擁壁の設計が適切でなかったもの (2件 不当と認める国庫補助金 31,697,162円)

これらの交付金事業は、急傾斜地で発生する崩壊土砂から人家等を保全するために、2県が三戸郡田子町大字田子地内及びいわき市仁井田町寺前地内において、擁壁工、落石防護柵工等を実施したものである。

待受式擁壁の概念図

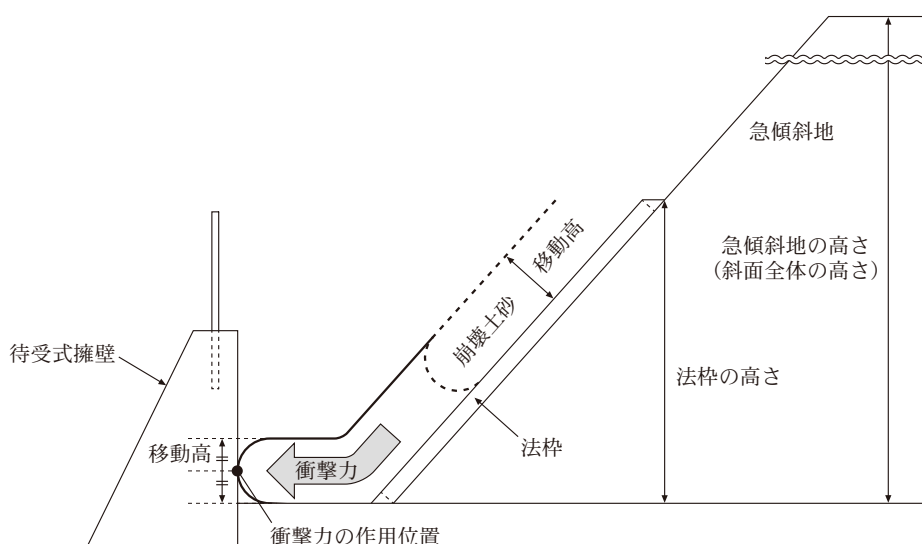
このうち、擁壁工は、急傾斜地からの崩壊土砂を待ち受けて捕捉するための擁壁(以下「待受式擁壁」という。)を築造するものである(参考図1参照)。

指針等によれば、待受式擁壁の設計に当たっては、待受式擁壁に作用する力を考慮して、滑動、転倒等に対する安定性の検討を行い、所定の安全率を確保するなどしなければならないとされており、待受式擁壁に作用する力は、自重、裏込め土圧等の通常の荷重に加えて、崩壊土砂による衝撃力(以下「衝撃力」という。)等を考慮することとされている。このうち、衝撃力については、崩壊土砂の先頭部が擁壁に作用するものとして、急傾斜地の高さ、崩壊土砂の移動時における高さ(以下「移動高」という。)などを基にするなどして算定することとされ、急傾斜地の高さは斜面全体の高さとするなどされている。また、衝撃力が擁壁に作用する位置は、擁壁背面の裏込め土の地表面の高さに移動高の2分の1を加えた高さとしており、衝撃力の作用位置の高さが高いほど擁壁を転倒させようとする力は大きくなる(参考図1参照)。

しかし、青森県は、待受式擁壁の設計に当たり、衝撃力の算定において、急傾斜地の高さについて、誤って斜面全体の高さから擁壁背後の斜面に設置された法枠の高さを控除した高さとするともに、滑動及び転倒に対する安定計算の際に、衝撃力の算定では移動高を1.0mと設定していたのに、誤って0.5mとするなどしていたため、衝撃力作用時において待受式擁壁に作用する力を過小に算定していた。また、福島県は、待受式擁壁の設計に当たり、抵抗力の算定において、付着力に乗ずる擁壁底面の幅については有効載荷幅を用いる必要があるのに、擁壁底面幅をそのまま用いるなどしていたため過大に算定するとともに、図面作成の際に、誤って擁壁背面の裏込め土の高さを、転倒に対する安定計算の設定条件の高さより高く図示していて、これにより施工していたことから、衝撃力の作用位置が安定計算における位置より高くなっているなどしていた。

算定する必要があったのに、擁壁底面幅である2.50mを乗ずるなどして算定していた(参考図2参照)。また、本件待受式擁壁の転倒に対する安定計算に当たり、衝撃力の作用位置については、移動高を1.0mと設定して、裏込め土の地表面の高さ0.6mに移動高1.0mの2分の1である0.5mを加えて、擁壁底面から1.1mの位置としていたが、図面作成の際に、誤って擁壁底面から1.1mの高さまでを裏込め土とすることとして、これにより施工していたことから、実際の衝撃力の作用位置は擁壁底面から1.6mの位置となっていた。

有効載荷幅の概念図

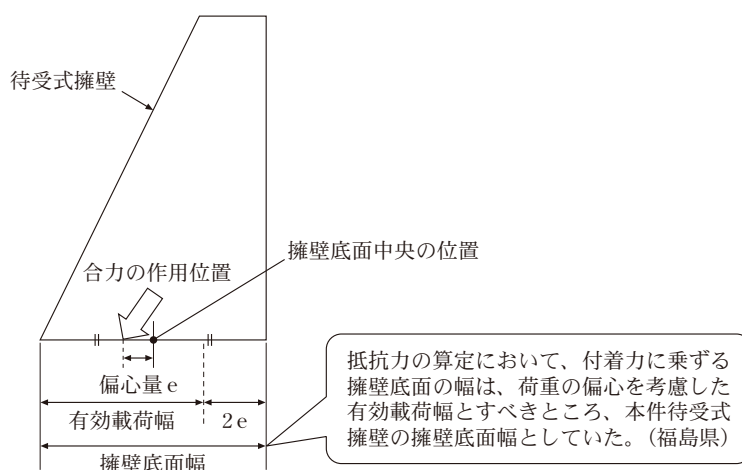
また、指針等によれば、滑動に対する安定性の検討に用いる滑動に対する抵抗力(以下「抵抗力」という。)は、擁壁底面と地盤との間の付着力に荷重の偏心を考慮した擁壁底面の有効載荷幅を乗ずるなどして算出することとされている(参考図2参照)。

同県は、本件待受式擁壁の滑動に対する安定計算に当たり、高さ3.0mの待受式擁壁(延長18.7m)における抵抗力について、付着力に擁壁底面幅ではなく荷重の偏心を考慮した擁壁底面の有効載荷幅を乗ずるなどして
